【報告事項 2】都市計画下水道の変更について

2. 岸和田市南大阪湾岸北部流域関連公共下水道の変更案

② 排水区域変更箇所図

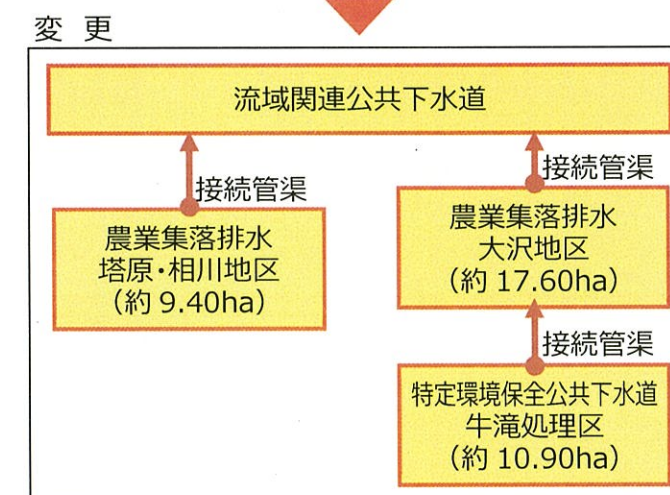
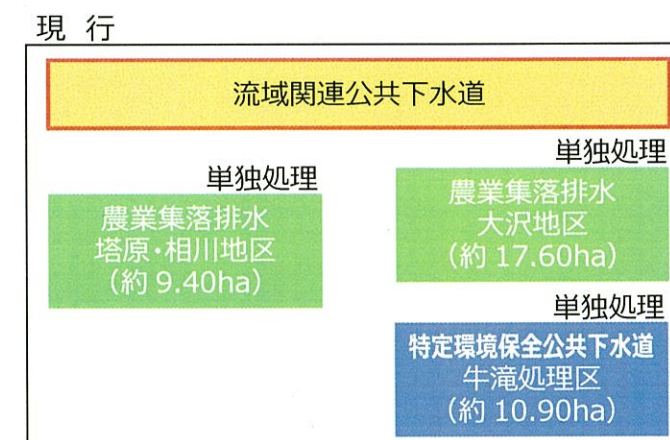
\* 汚水排水区域の統合による区域拡大

\* 土地利用動向を踏まえた区域拡大

- a. 三田町 (山直北地区)：約 6.60ha
- b. 流木町 (火葬場付近)：約 2.13ha
- c. 流木町：約 0.03ha

現 行	面積：約 3,783ha (うち処理区域 約 3,783ha)
変更案	面積：約 3,830ha (うち処理区域 約 3,830ha)
